京奈和碎石場拡張事業に係る環境影響評価準備書  
 審査部会における意見概要、事業者の見解及び部会報告(案)

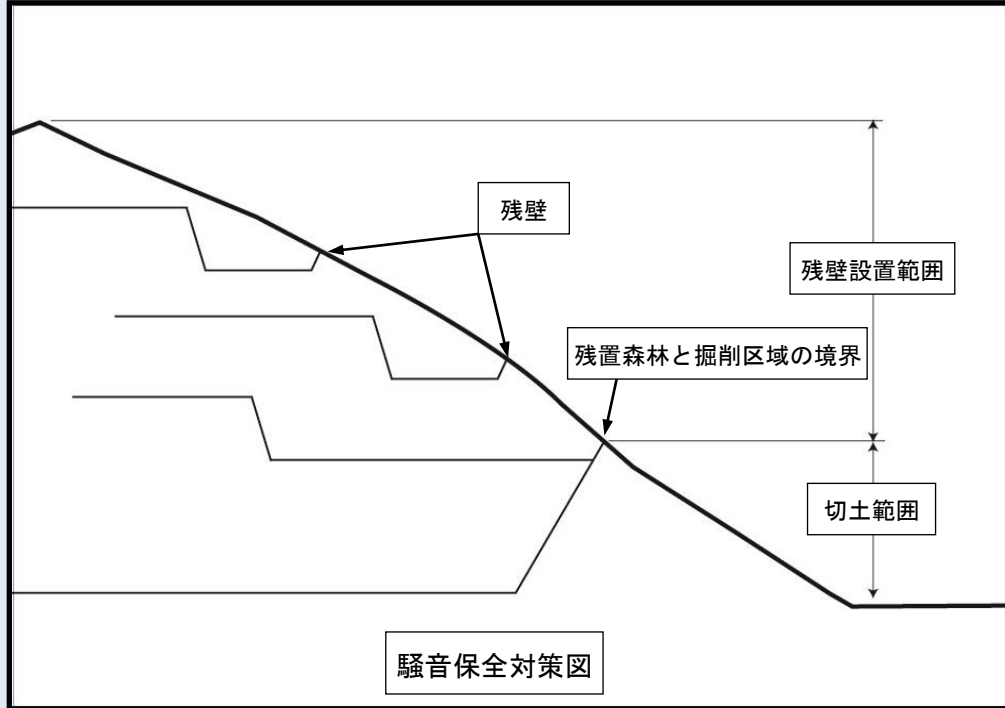
番号	意見者	該当頁	意見	事業者見解	部会報告(案)
1	成瀬委員	要約書 P.44 P.50	環境保全措置の内容の詳細を、図示して、分かりやすく説明してください。発破不使用区域の設定も分かりにくい	<p>1. 発破騒音における環境保全措置</p> <p>①発破不使用区域の設定                      発破不使用区域の範囲は、発破振動における環境保全措置と同様に、各予測断面ごとに採掘区域と残置森林の境界からの距離を明示しています。(準備書 P223, P224)</p> <p>②残壁を残しながら発破作業                      発破騒音の予測においては、上記の発破不使用区域の設定により、敷地境界において特定工場の規制基準を下回りますが、採取の用に伴う機械の稼働における環境保全措置を踏まえ、さらに環境への影響を回避又は低減するため、残置森林(未掘削区域を含む)と掘削区域の境界に、掘削作業面から高さ2m以上の残壁(切土又は盛土)を設置します。</p>  <p>2. 採取の用に供する機械の稼働における環境保全措置</p> <p>①防音壁又は残壁の設置                      防音壁又は残壁の設置は、各予測断面ごとに採掘区域と残置森林の境界からの距離及び高さを明示しています。(準備書 P240~P243)</p> <p>②発破不使用区域(クローラドリルの不使用の設定)                      発破不使用区域内では、発破の削孔に用いるクローラドリルは使用しないものとします。</p>

1-2	成瀬委員	要約書 P. 44 P. 50	発破不使用の地域を設定されるのは結構だが、環境基準がクリアできないから発破しないという印象を受ける。このことについてどのように考えているか。	発破不使用区域は、発破の振動予測において環境保全目標として設定した「特定工場の規制基準」を満足するために設定しました。現時点では、振動防止対策として段当たり火薬量の制限及び発破不使用区域の設定、発破不使用区域での機械掘削による対応を考慮していますが、さらにモニタリングを実施し、掘削状況に応じた振動防止対策を検討します。
1-3	成瀬委員	要約書 P. 44 P. 50	“②残壁を残しながら発破作業”について、この環境保全措置はどの程度続けるのか。	<p>保全対象となる民家に近付く時期は、下図に示すように残壁を残しながら掘削作業を実施します。なお、残壁の撤去については、残置森林と掘削区域の高さより下側を掘削する場合は、切土による騒音の低減が見込まれると考えています。</p>

補足図-2 対象事業実施範囲における緑化イメージ図

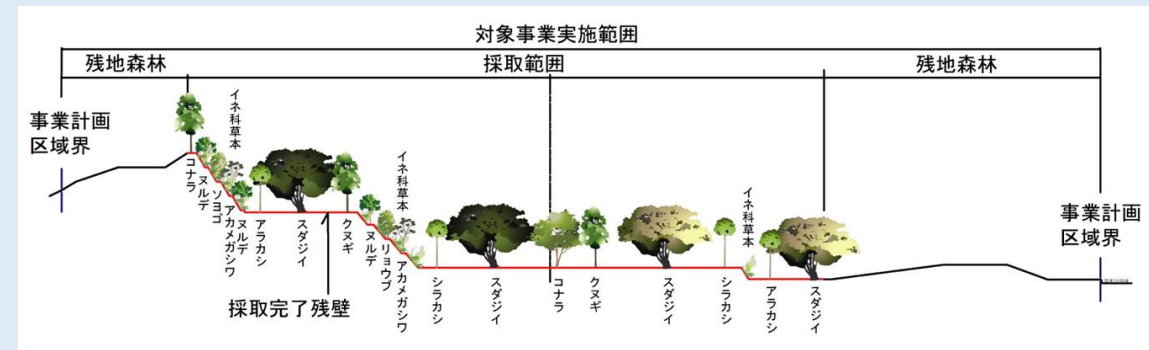
番号	意見者	該当頁	意見	事業者見解	部会報告（案）
1	前迫委員	P. 37	<p>緑化手法について、新しく掘る表土を蒔きだして10年後ぐらいにパイオニア的なもので造られる群落を期待するのと、直接植え付けて修復する方法と複合的に使うイメージとのことだが、かなりアバウトな書き方なので、どうやって修復するのか補足で知りたい。</p>	<p>「準備書」P36の表2-2-14における植生工の細分として斜面には郷土種子を含んだ種子吹き付け工、小段部及び平坦部には植栽工を施します。</p> <p>種子吹き付け工は可能な限り現地の表土と緑化種子を混ぜて吹き付け、パイオニア的な植物の発芽を促進させるとともに、表土流出を防止し、現地の表土を吹き付けることで郷土種の保全に努めます。</p> <p>また、植栽工は現況植生の構成樹種であるコナラ、クヌギ、リョウブ等の落葉広葉樹やスダジイ、シラカシ、アラカシ等の常緑広葉樹を中心とした木本類を植栽して、周辺植生や景観の調和に努めます。</p> <p>なお、これらの緑化の更新及び目標とする修復については、以下に示します。</p> <p>◆緑化の更新</p> <p>緑化は土石採取が完了した残壁から順次実施する。第3回更新時から第7回更新時までには東西の斜面に種子吹き付け工、小段に植栽工を実施し、東側の出入り口付近の平坦部に植栽工を施す。第9回更新時には北側の斜面及び小段に種子吹き付け工、植栽工を施す。土石採取が完了した第11回更新時には平坦部の広い範囲に植栽工、斜面及び小段には種子吹き付け工、植栽工を施す。</p> <p>◆目標とする修復</p> <p>①法面部（斜面）</p> <p>斜面における吹き付け工は現地の表土混ぜて吹き付け、土砂流出の防止とともに郷土種の保全に努める。種子吹き付け工では成長が早いイネ科草本類等の発芽により早急に風雨から斜面を保護し、アカメガシワやヌルデなどにパイオニア木本類等の成長により斜面土砂の安定とともに、周辺樹林との一体化を目標とする。</p> <p>②法面部（小段）</p> <p>小段における植栽工は斜面の樹林化を促進させるために、アカメガシワ、リョウブ、コナラ等の低木を植栽し、周辺樹林との一体化を目標とする。</p> <p>③平坦部</p> <p>平坦部における植栽工はコナラ、スダジイ、シラカシ、アラカシなど高木になる樹木の植栽を主とし、斜面、小段、平坦部で階層構造を呈する樹林を形成させ、生物の生育・生息環境の回復及び四季の変化に富んだ里山の景観形成を目標とする。</p>
